ロングシャンク商品の形状寸法及び商品コード変更のお知らせ

対象商品 M3X0.5/M4X0.7/M5X0.8/M6X1			
ロングシャンクハンドタップ	LS-HT	ロングシャンクスパイラルタップ	LS-N-SP
オーハサイズ*	OS-LS-HT	オーハサイズ*	OS-LS-N-SP
左ねじ用	LS-HT LH	左ねじ用	LS-N-SP LH
TiNコーティング	LS-HT-V	TiNコーティング	LS-N-SP-V
ロングシャンクポイントタップ	LS-N-PO	ロングシャンクロールタップ	
オーハサイズ*	OS-LS-N-PO	非鉄用	LS-N-RS
TiNコーティング	LS-N-PO-V	スチール用	LS-N-RZ

★新旧形状寸法比較表

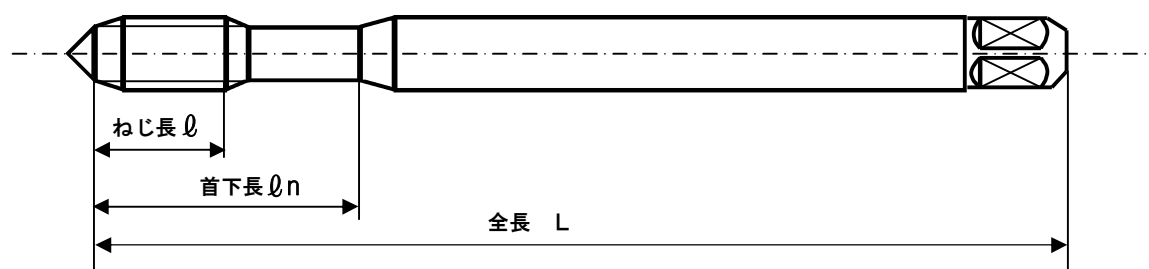
先般、M6以下の商品におきまして、形状寸法が変更になり、商品コードを変更することで新・旧形状区別の整備をさせて頂くことのお知らせいたしました。この度ロングシャンク商品につきましても同じく新形状とし商品コードも変更いたします。

サイズ等のマーキングにつきましては従来通りシャンク部となります。シャンク径の変更はございません。

寸法	ねじ長 ℓ		首下長 ℓn	
	従来品	新形状	従来品	新形状
M 3 X 0.5	11	9	18	14
M 4 X 0.7	13	11	20	17
M 5 X 0.8	16	13	25	22
M 6 X 1	19	15	28	26

新形状への切替は弊社旧形状品の在庫がなくなり次第といたします。

★新ケース

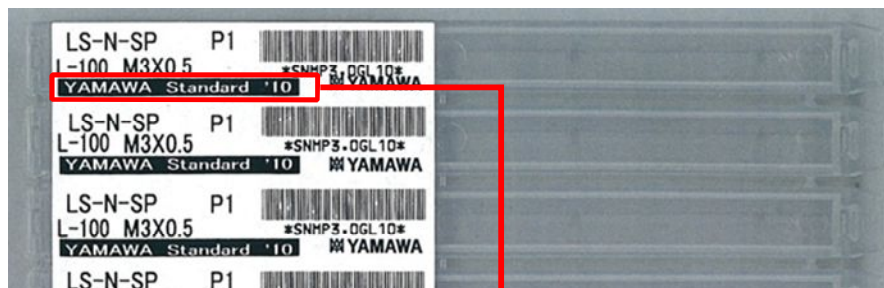
各商品共、新形状へ移行の商品につきましてはケースラベルに【YAMAWA Standard' 10】と表記いたします。

また、各商品の全長100mmまでの商品につきましては、スプリットケースへ移行とし、全長120mm以上の商品は1本入り(材質PP)ケースとなります。
